改善箇所説明図

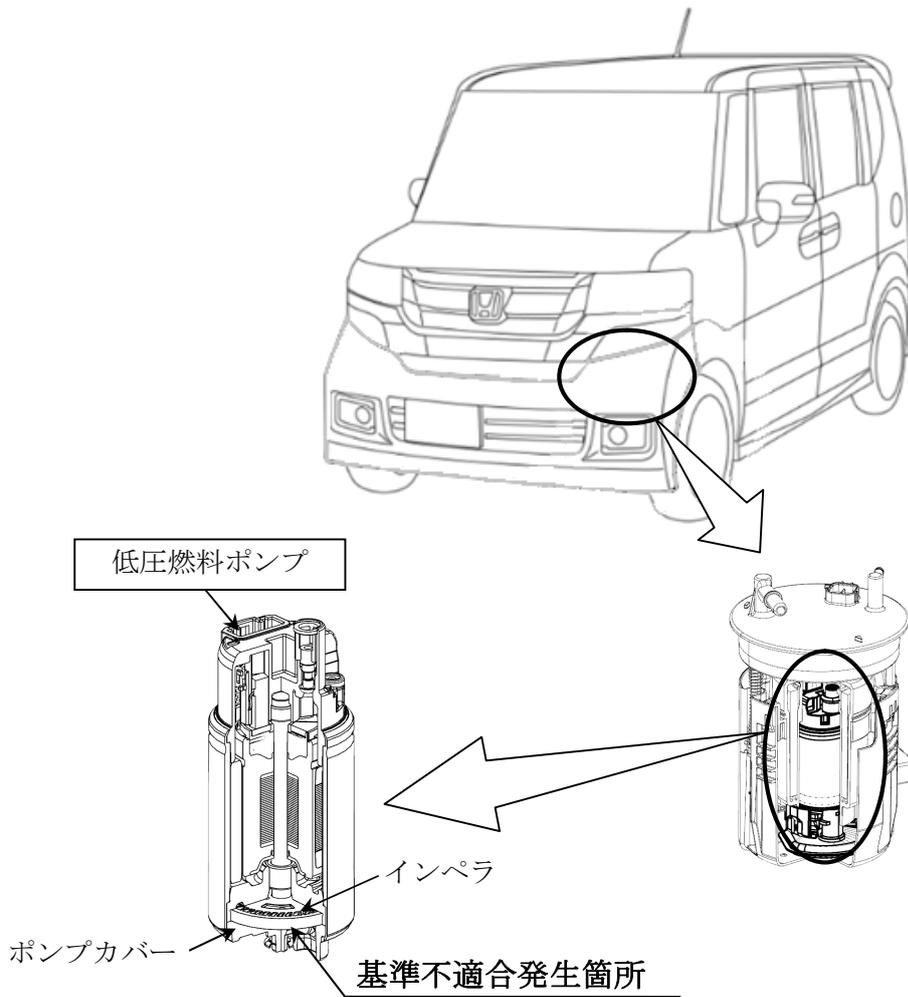
交換修理用部品の低圧燃料ポンプのインペラ（樹脂製羽根車）において、成形条件が不適切なため、樹脂密度が低くなって、燃料により膨潤して変形することがある。そのため、インペラがポンプカバーと接触して燃料ポンプが作動不良となり、最悪の場合、走行中エンストに至るおそれがある。

全車両、低圧燃料ポンプを対策品と交換する。

注： は交換部品を示す。

識別：車台番号打刻の上一桁目上部に黄色ペイントを塗布する。
